# 増設多核種除去設備 前処理設備改造に伴う 実施計画の変更に関する補足説明資料

2022年1月25日

## 2. 実施計画の変更内容の概要(1/2)

### 3. 前処理設備改造の概要（変更前）

### 3. 前処理設備改造の概要（変更後）

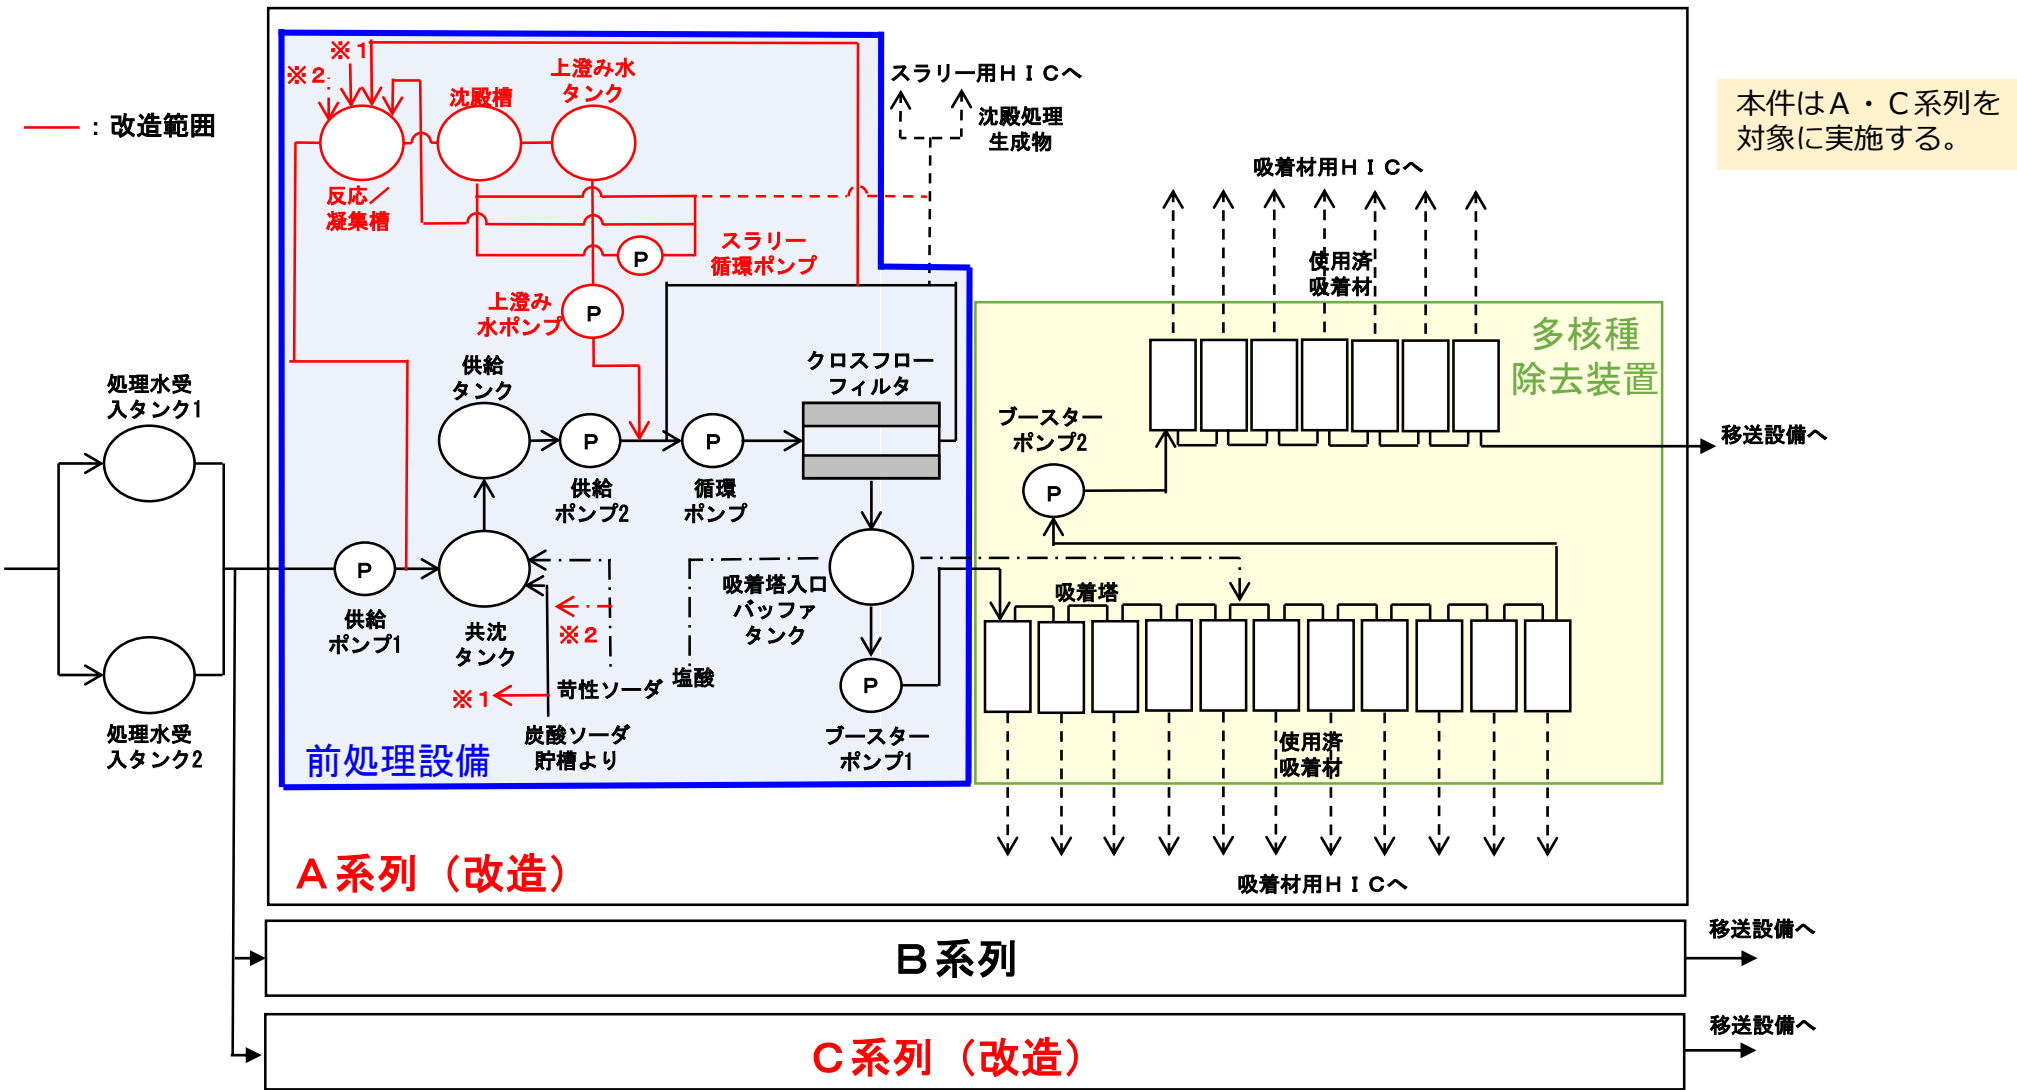
増設多核種除去設備（増設ALPS）は、前処理設備及び多核種除去装置にて構成されている。

前処理設備は、後段の吸着塔による核種除去性能向上のため、薬品注入によりストロンチウム処理済水中の吸着阻害物質（Ca,Mgイオン）をスラリー化させて注<sup>1</sup>、クロスフローフィルタ（CFF）で濃縮し、高性能容器に排出している。

本工事では、CFFの上流で高い効率でスラリーを回収し、CFFの詰まり発生頻度を低減し設備稼働率を向上すること、スラリー回収率向上により高性能容器(HIC)発生量を低減することを目的に前処理設備改造を実施し、処理プロセスの改善を図る。

### 3. 前処理設備改造の概要（変更後）

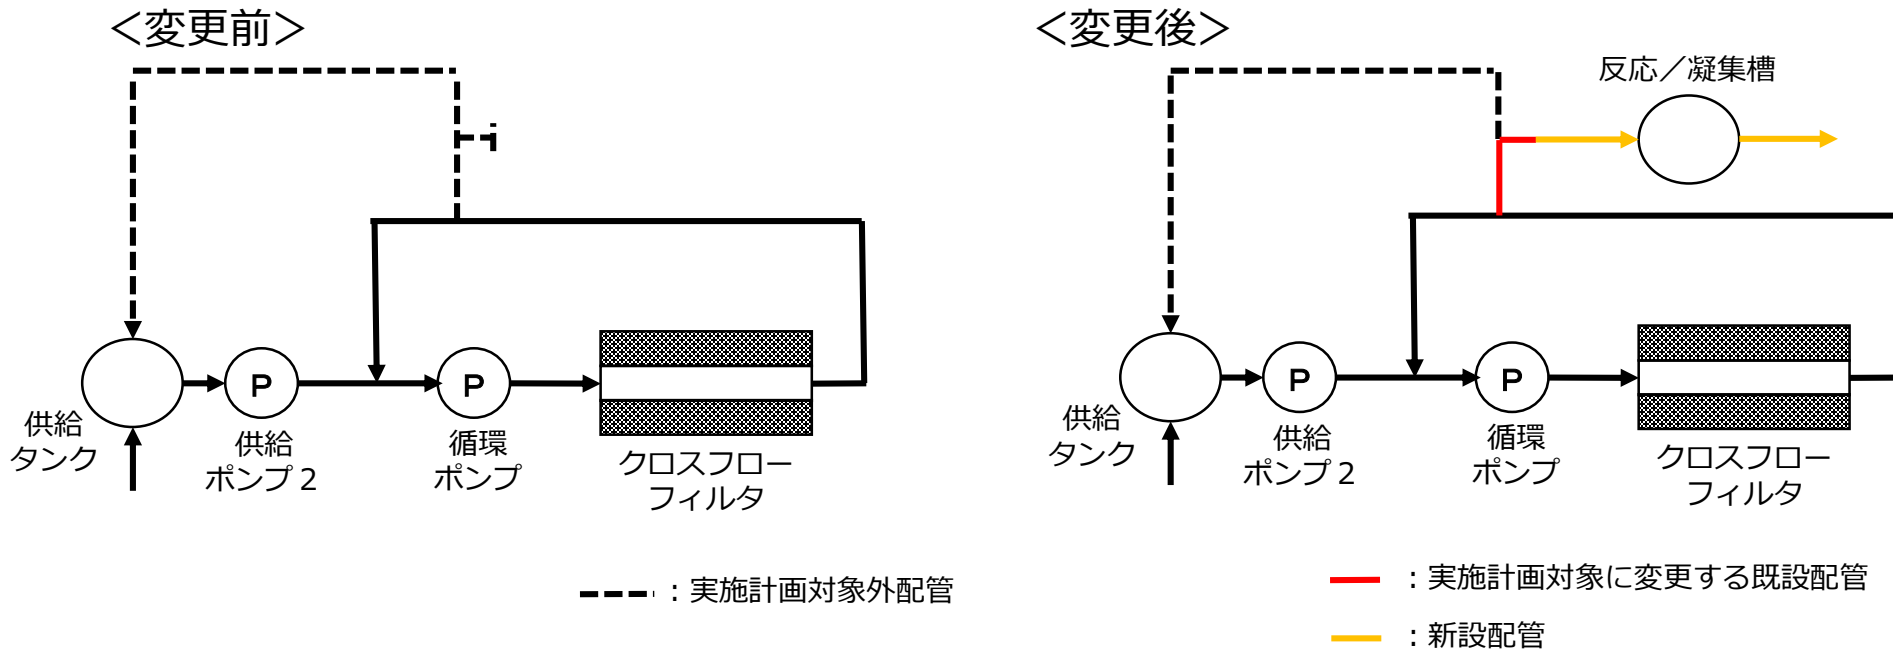
- ・供給ポンプ1下流
- ・炭酸ソーダ供給ライン分岐

<変更前> 配管接続部：フランジ取り合い

<変更後>

フランジ部を切り離し、新設配管（T管）を接続

- ・供給ポンプ2下流
- ・スラリーライン合流部
- ・C F Fからの戻りライン分岐
- ・苛性ソーダ供給ライン分岐

<変更前> 配管接続部：フランジ取り合い

予備ノズルに閉止板取付

<変更後>

閉止板を取外し、新設配管を接続

- ✓ 配管切り離し前に配管内のフラッシングを行い、被ばく線量低減を図る。
- ✓ 配管切り離し時は配管開放端周囲にシート養生を行い飛散防止を図る。また、配管切り離し前に系統内の水抜きを行い、切り離し箇所に系統内残水を受けるための袋及び受けパンを設置する。本作業は、Yゾーン装備（全面マスク、タイベック、ゴム手等）及び防水スーツを着用し、内部被ばく及び体表面汚染の防止を図る。
- ✓ 本改造工事で発生する廃棄物として、取外した既設配管及び作業で発生する雑材（ウエス、シート、袋等）を見込んでおり、約20m<sup>3</sup>程度（容器収納、表面線量率1mSv/h以下）を想定している。なお、この廃棄物想定発生量は2022年度に計上予定。

### 3. 前処理設備改造の概要（比較）

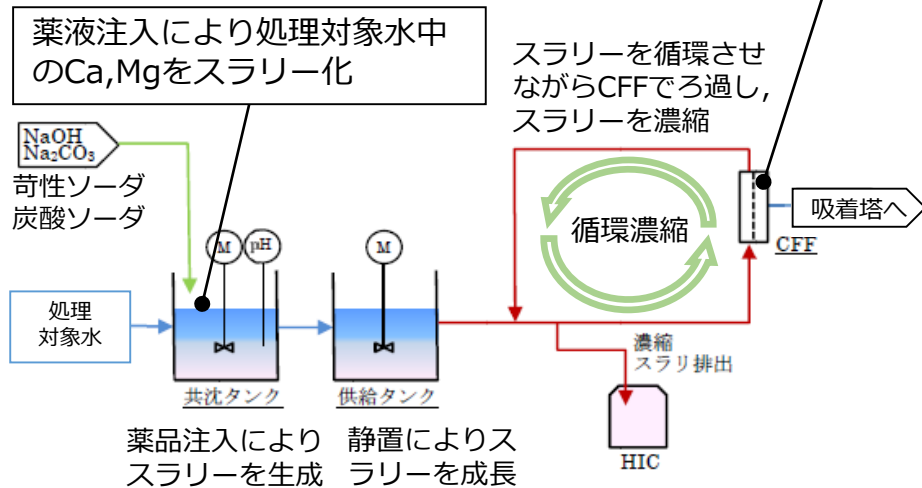
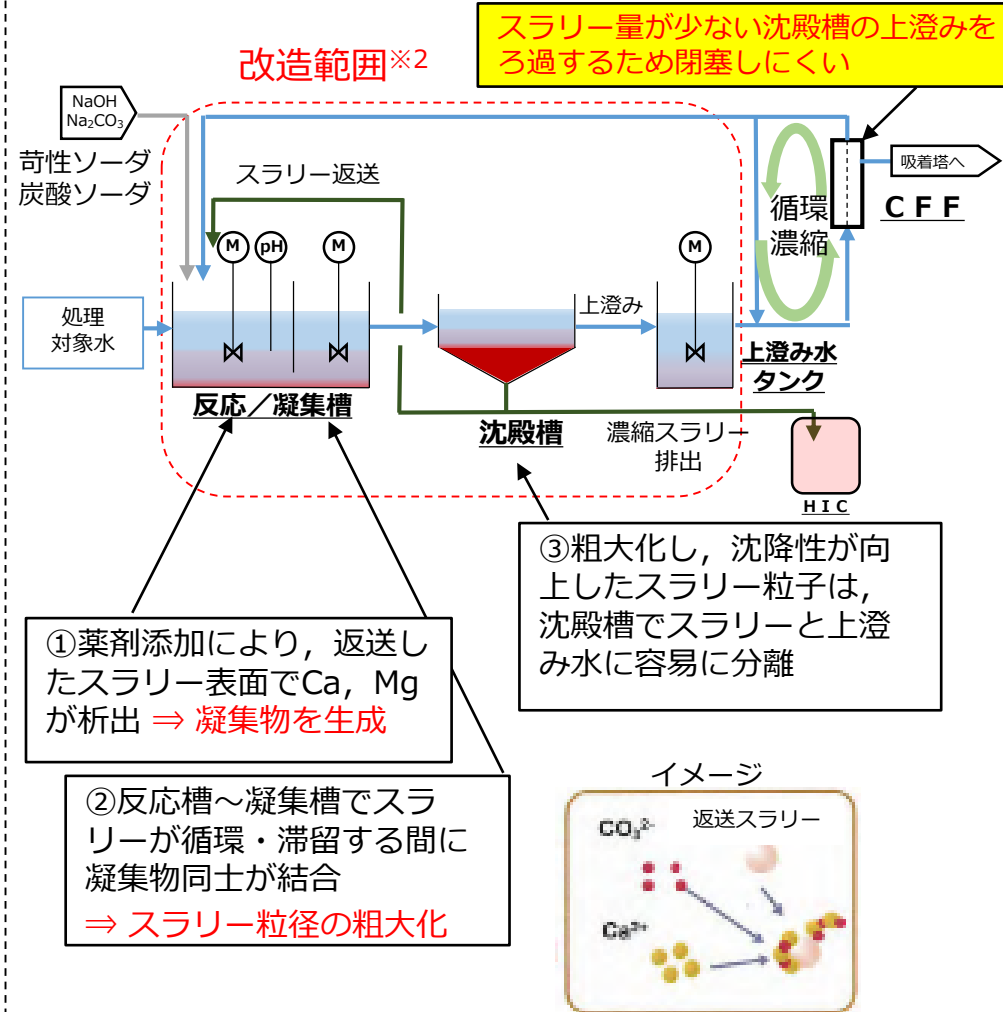
- ・ CFFではスラリーを含む水をろ過し、ろ過された水は後段の吸着塔へ、残ったスラリーは循環濃縮し、高性能容器（HIC）に排出  
⇒処理対象水中のCa、Mg濃度低下により微粒子状のスラリーがCFFを詰まらせる要因（閉塞しやすい）※1

※1：RO濃縮塩水の全量処理が完了した2015年5月以降、処理対象水中のCa/Mg濃度が低下しており、スラリー粒径が運転開始当初より小さいため閉塞しやすい

※2：改造前の共沈タンク、供給タンク及び移送配管は撤去せず、改造前の処理プロセスでも処理可能な構成とする。

### ➤ 施設外への漏えい防止能力の評価

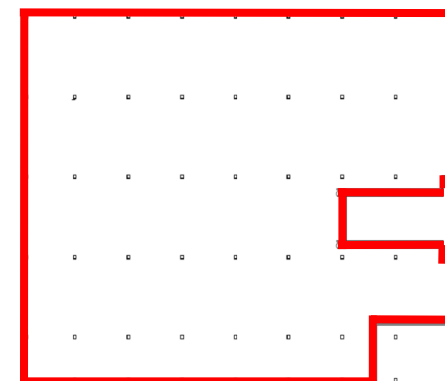
- ✓ 増設多核種除去設備建屋内に反応／凝集槽，沈殿槽，上澄み水タンクを追設することから，容器容量が増加するが，建屋の堰高さはこれ以上であることから施設外への漏えい防止の観点で支障はない。

容器容量 [m <sup>3</sup> ] <sup>※1</sup>	容器設置区画内 床面積 <sup>※2</sup> [m <sup>2</sup> ]	見込み高さ <sup>※3</sup> [cm]	漏えい廃液全量を貯留するために必要な 堰の高さ[cm]	拡大防止堰の 高さ [cm]	評価
①	②	③	④=①/②×100+③	⑤	
684.5	4371.5	17.0	32.7	33以上 <sup>※4</sup>	容器設置区画の拡大防止堰の高さは，各容器からの漏えい廃液全量を貯蔵するために必要な堰の高さを満足しており，施設外への漏えいを防止できる。

※4：増設多核種除去設備建屋は，最外周堰の高さ（現場における設計施工高さ）を50cmとしている。なお，最外周堰は右図の赤枠箇所となる。
